DOHODA O NAROVNÁNÍ

„Sanace skalního masívu nad komunikací II/242 v Roztokách“

3. Změnové listy ZBV č. 1 a 2 jsou přílohou č. 2 této Dohody.

Příloha 1 – Situace skutečného provedení

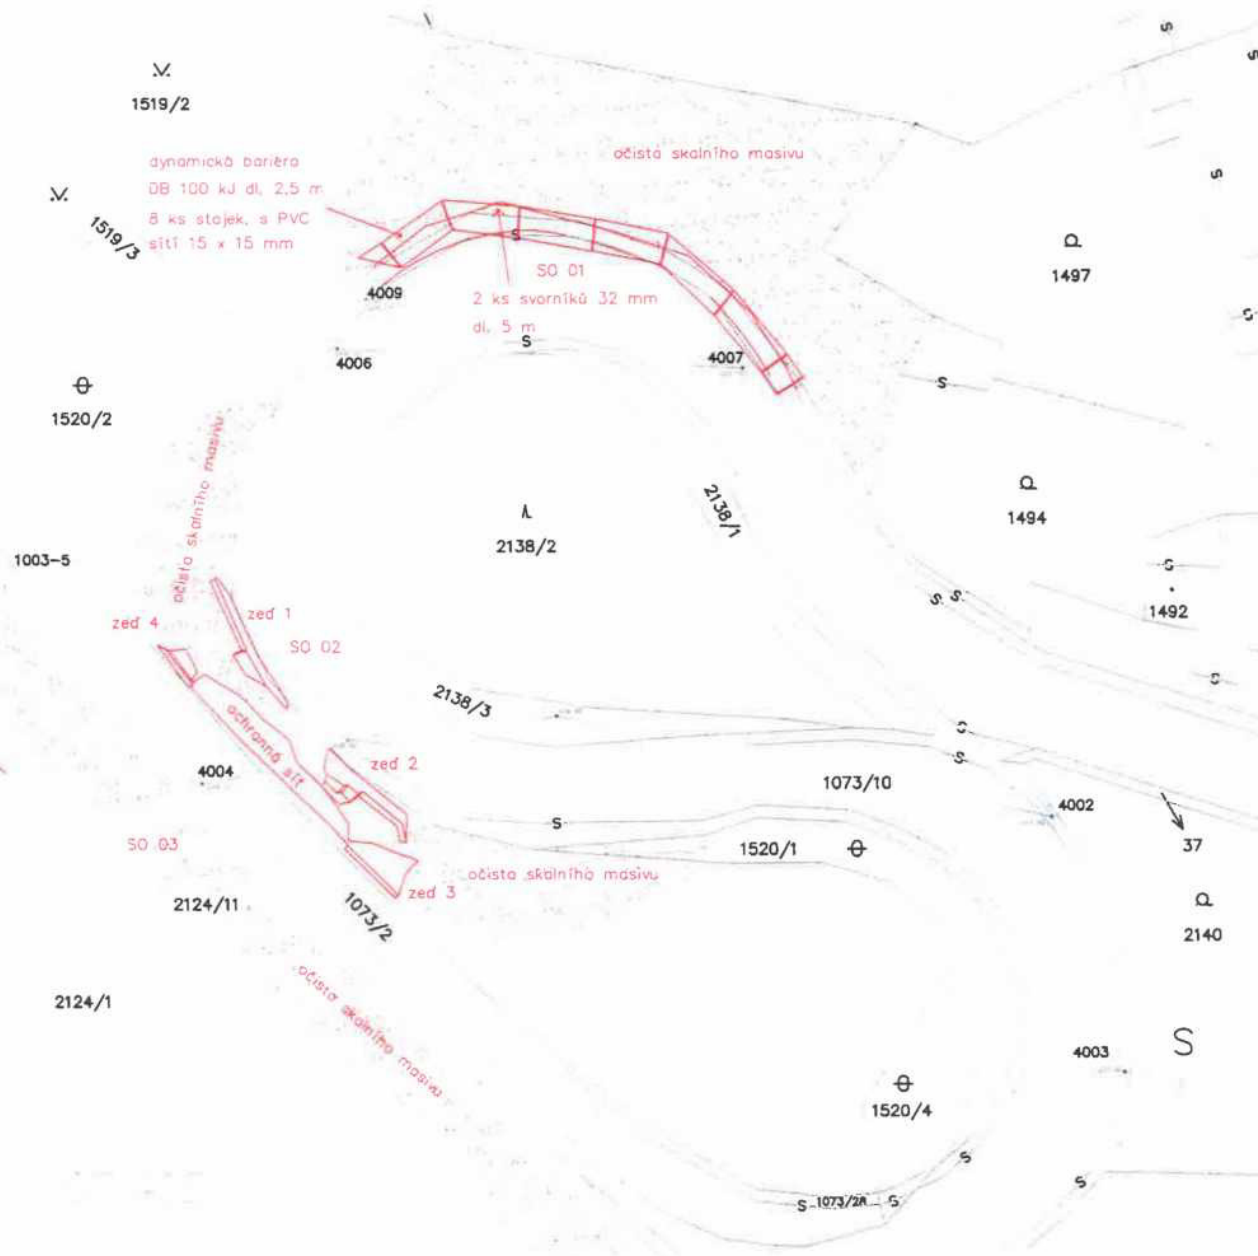
V rámci SO 01 nebyl po očištění masivu zajištěn horninového bloku ve východní části stavebního objektu, ale byl zajištěn blok za sloupem veřejného osvětlení ve střední části SO 01 pomocí 2 ks svorníků průměru 32 mm délky 5 m. Svorníky byly opatřeny roznašecí podložkou velikosti 150 x 150 mm tl. 8 mm a matkou natřené v barvě skalního masivu.

V ploše označené v příloze 1 bylo provedeno plošné očištění horninových úlomků v mocnosti 10 cm. Byly odstraněny pouze volné kameny ze sanované plochy. Zeminový povrch byl zachován, keřový porost byl rovněž zachován. Z prostoru byly odstraněny dřeviny celkem 12 ks stromů. V nejsvrchnější části sanované plochy byla odstraněna navážka, která vznikla při hranici s pozemkem parc. č. 1510 (jednalo se o odstranění nánosů kompostu, stavební suti, kusů starých plotů, dřevin).

Po provedení očištění plochy byla podél komunikace instalována dynamická bariéra DB100kJ. Sloupky bariéry jsou délky 2,5 m a jsou umístěny ve skalní stěně každých cca 5 m. Sloupky bariéry jsou kotveny lanem do protisvahu. Sklon bariéry je 20° a výškově je bariéra umístěna tak, že je nad hranici chodník/komunikace je ve výšce 4,8 m aby byl zachován průjezdný profil komunikace Nádražní. Bariéra tak chrání jak prostor chodníku, tak částečně prostor vlastní komunikace. Z důvodu zachycení i malých úlomků hornin je na dynamickou bariéru připevněno uv odolné PVC pletivo s velikostí oka 15 x 15. Pletivo je k dynamické bariéře připevněno pomocí „C“ sponek v hustotě minimálně 15 ks/m². Detail dynamické bariéry je součástí přílohy 2.

V oblasti SO 02 bylo provedeno očištění skalních výchozů v rozsahu uvedeném v příloze 1. Očištění bylo provedeno od volných kamenů a od všech dřevin v maximální mocnosti 10 cm. V rámci úseku byly odstraněny označené dřeviny, které jsou vykloněné a které dlouhodobě ohrožují komunikaci. Bylo odstraněno celkem 15 ks stromů.

Stávající zdi (zď 1 až zď 2) byly svrchní části ubourány v oblasti, kde již došlo k destrukci koruny zdi. Zď 3 byla částečně rozebrána i ve střední části a následně přezděna. Celá plocha všech stávajících zdí byly následně přespárovány. Po odstranění dřevin a očištění skalního masivu bylo mezi zďmi 3 a 4 nalezena hornina silně porušena. Nebylo účelné dále hloubkově čistit skalní masiv aby nedošlo ke zbytečnému ohrožení blízké komunikace. Proto byla v tomto prostoru umístěna dvouzákrutová ochranná síť, která byla připevněna pomocí svorníků délky 1,5 m v rastru 2 ks/m².
